Product Change Notice (PCN)

件名: 汎用リニア IC 製品 (SOP パッケージ製品) の後工程拠点移管

発行日: 1/19/2024

SOP-14 :

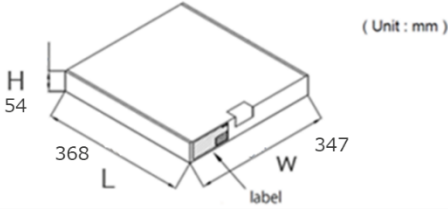
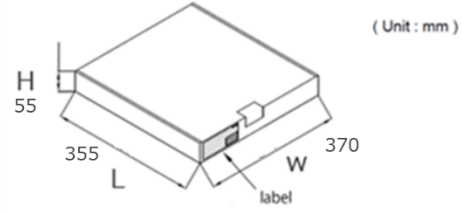
外形図は一部寸法の違いがありますが、推奨フットパターンは変更ありません。

現行品		UTL 品	
(UNIT:mm)		(UNIT:mm)	
ITEM	MILLIMETERS	ITEM	DIMENSIONS
A	10.2 ±0.26	A	10.2±0.2
B	1.42 MAX	B	1.42MAX
C	1.27 (T.P)	C	1.27(T.P)
D	0.42 +0.08 -0.07	D	0.40±0.05
E	0.1 ±0.1	E	0.1±0.1
F	1.59 +0.21 -0.2	F	1.59±0.20
G	1.49	G	1.49
H	6.5 ±0.2	H	6.5±0.2
I	4.4 ±0.1	I	4.4±0.1
J	1.1 ±0.16	J	1.05±0.15
K	0.17 +0.08 -0.07	K	0.2±0.07
L	0.6 ±0.2	L	0.6±0.20
M	0.1	M	0.1MAX
N	0.10	N	0.1MAX
P	3° +7° -3°	P	4°±4°

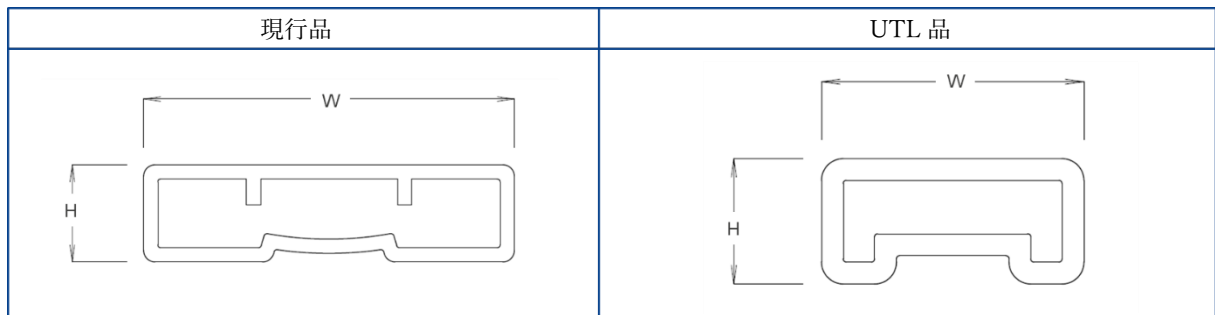
チューブサイズは下記の通り異なります。
 チューブはオープン品で量産実績があります。

PKG	現行品 (L×W×H), 梱包数	UTL 品 (L×W×H), 梱包数
SOP-8	530×13×3.4 (mm), Max100 個	507~509×8.4×4.0 (mm), Max90 個
SOP-14	530×13×3.4 (mm), Max50 個	507~509×8.4×4.0 (mm), Max45 個

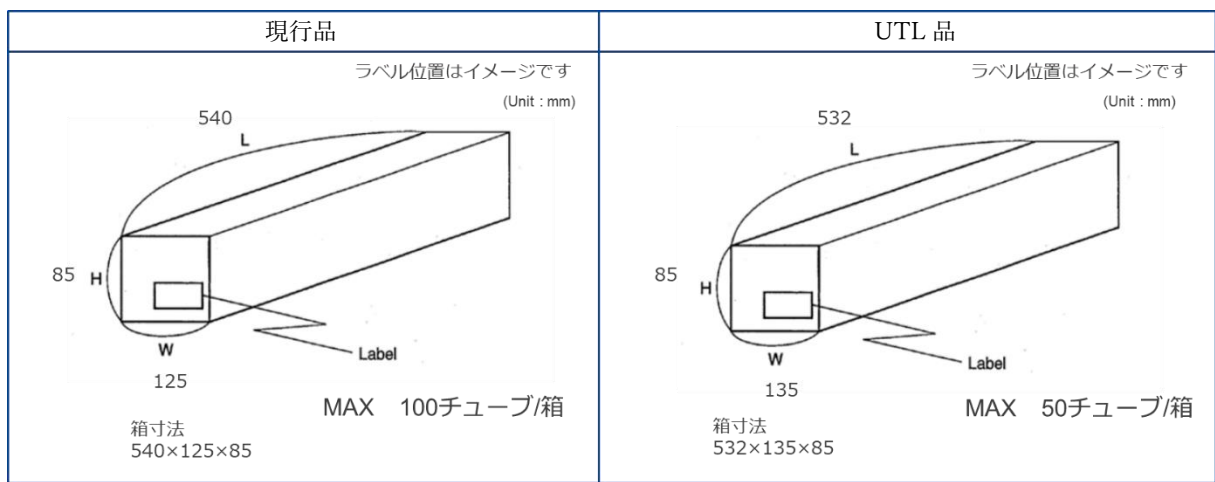
チューブ品の梱包箱サイズは寸法が下記の通り異なります。
 量産実績がある標準仕様を採用します。

現行品 (L×W×H)	UTL 品 (L×W×H)
540×125×85 (mm)	532×135×85 (mm)
